2	08.07.2025	ML	Anpassung DA23, DA22 entfällt
Index	Datum	gez.	Änderung / Bemerkung

SH3_Sporthalle Pestalozzistraße 74, Neubau
Pestalozzistraße 74
04178 Leipzig, Böhligt-Ehrenberg

Hochbau
DA22 BSP Dach

Ausführungsplanung

DA22 - BSP mit Abhangdecke GK Akustik

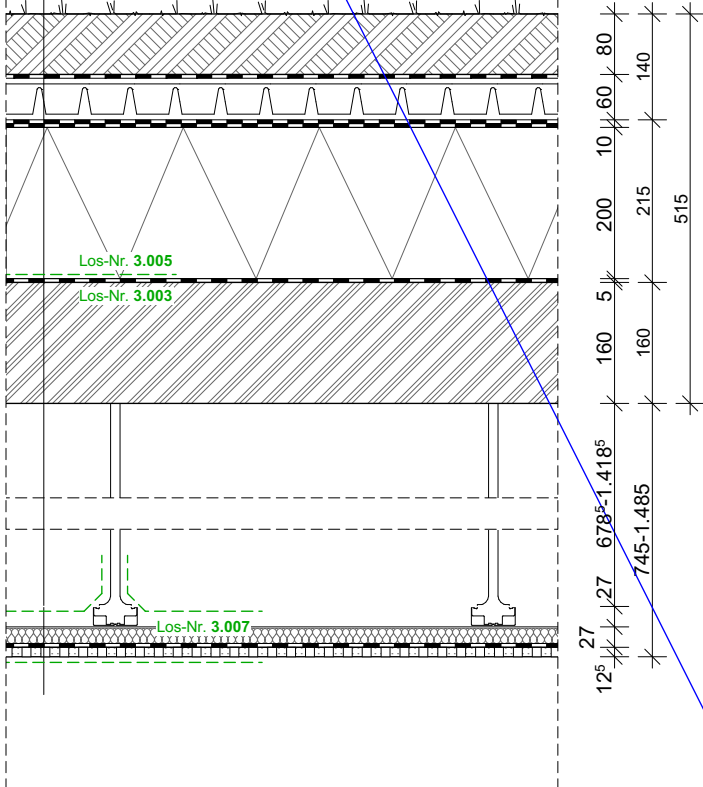
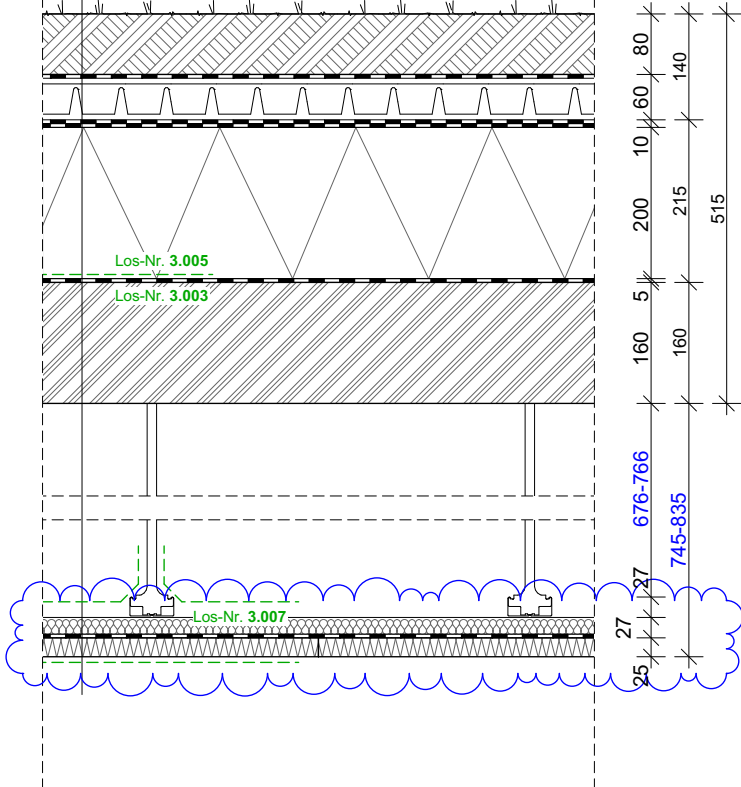
Aufbau DA22 entfällt - ersetzt durch DA23

DA23 - BSP mit Abhangdecke Holzwolleplatte
